Onderwerp:
Wateradvies Achterwei 2 te Morra

Op 26 september is door u een digitale watertoets doorlopen voor de Achterwei 2 te Morra. Op dit plan is de normale watertoetsprocedure van toepassing. Reden hiervoor is dat het verhard oppervlak toeneemt met meer dan 200m^2 . Deze brief vormt het wateradvies voor het hierboven genoemde plan.

Bestemmingsplan Blitsaerd en omgeving

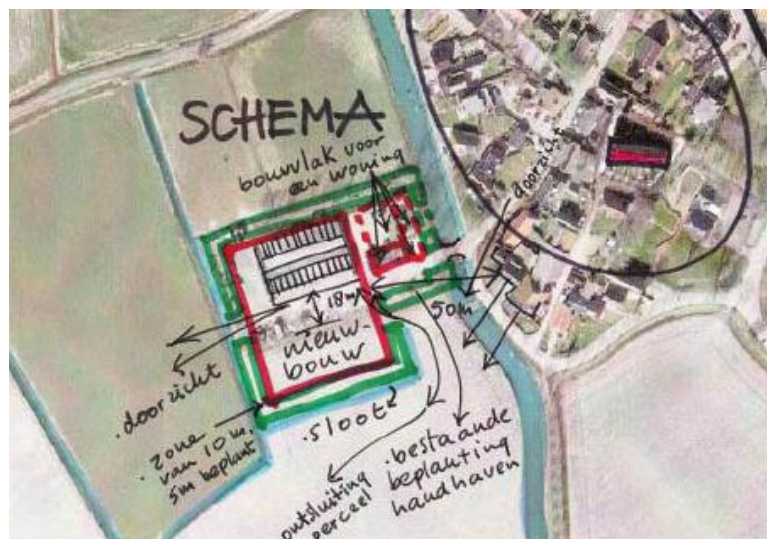
Het plan betreft de uitbreiding van een loon- en akkerbouwbedrijf met de bouw van een bedrijfsloods. Onderstaande figuur toont de toekomstige inrichting van het gebied. De watertoets betreft nu alleen de bouw van de nieuwe loods aan de zuidkant van het perceel en niet de bouw van de bedrijfswoning aan de oostkant.

Langs de oostkant van het plangebied ligt een hoofdwatergang van Wetterskip Fryslân. Hoofdwatergangen hebben een belangrijke aan-, af- en doorvoer functie. Voor het onderhoud van deze watergangen is aan beide zijden een beschermingszone van 5 meter vanaf de oever noodzakelijk. De bouw van de nieuwe loods valt buiten deze beschermingszone.

Langs de westkant van het plangebied ligt een schouwwatergang. De schouwwatergang is belangrijk voor de aan-, af- en doorvoer van water. De eigenaren van de aanliggende percelen zijn verantwoordelijk voor het onderhoud aan de schouwwatergang. Bij het uitwerken van de plannen moet u er rekening mee houden dat de schouwwatergang bereikbaar blijft voor onderhoud. Ook bij de andere sloten rond het plangebied is het van belang om rekening te houden met de bereikbaarheid van de sloten voor het onderhoud.

Door de realisatie van het plan neemt het verhard oppervlak toe met 1.200m². Het plan moet voorzien in de realisatie van tenminste 120m² nieuw oppervlaktewater. De initiatiefnemer wil langs de zuid- en oostkant van de nieuwe loods een nieuwe sloot graven. Deze sloot krijgt naar verwachting een lengte van circa 90 meter. Met een breedte op de waterlijn van 1,35 meter wordt dan voldaan aan de compensatienorm.
